**Verslag huishoudelijke elektrische installatie op laagspanning en zeer lage spanning****Algemeen:**

Referentie: 003-20260211-01	Datum controle: 11/02/2026
Keurder: 003

Eigenaar: Onbekend	EAN-code: 541449400000421950
Adres installatie: edingsesteenweg 260, 1755 - Kester	Nummer teller(s): 1SAG3100704026
Distributienetbeheerder installatie: Fluvius	
Datum uitvoering installatie:	☒ Vóór 01/10/1981 ☐ Tussen 01/10/1981 en 01/06/2020 ☐ Vanaf 01/06/2020
Type:	☒ Wooneenheid ☐ Niet-huishoudelijk ☐ PV ☐ Batterij ☐ Laadpaal

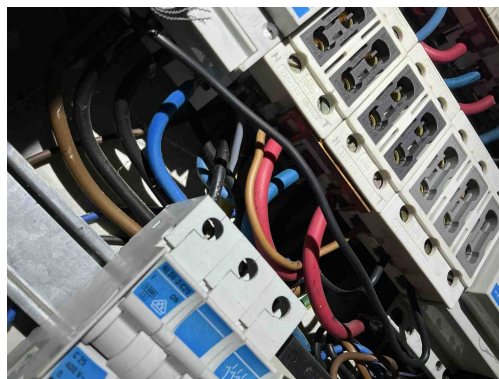
T21 - Het elektrisch materieel is niet geplaatst volgens de voorschriften van de fabrikant/ regels van goed vakmanschap . (Boek 1: 1.4.1.3)

Opmerking: Oa ophanging bord niet afgedekt, drie geleiders op 1 pool, verschillende secties op 1 pool

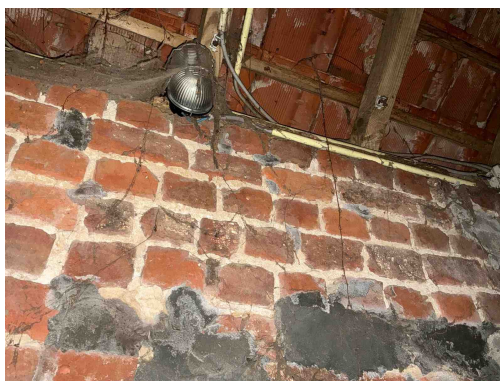
T21 - Het elektrisch materieel is niet geplaatst volgens de voorschriften van de fabrikant/ regels van goed vakmanschap . (Boek 1: 1.4.1.3)

Opmerking: Oa ophanging bord niet afgedekt, drie geleiders op 1 pool, verschillende secties op 1 pool

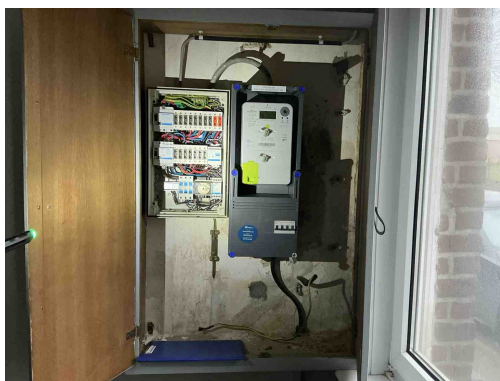
C21 - Het gebruik van geleiders van het type VOB, zonder bijkomende afscherming is niet toegestaan (Boek 1: 5.2.9.6).
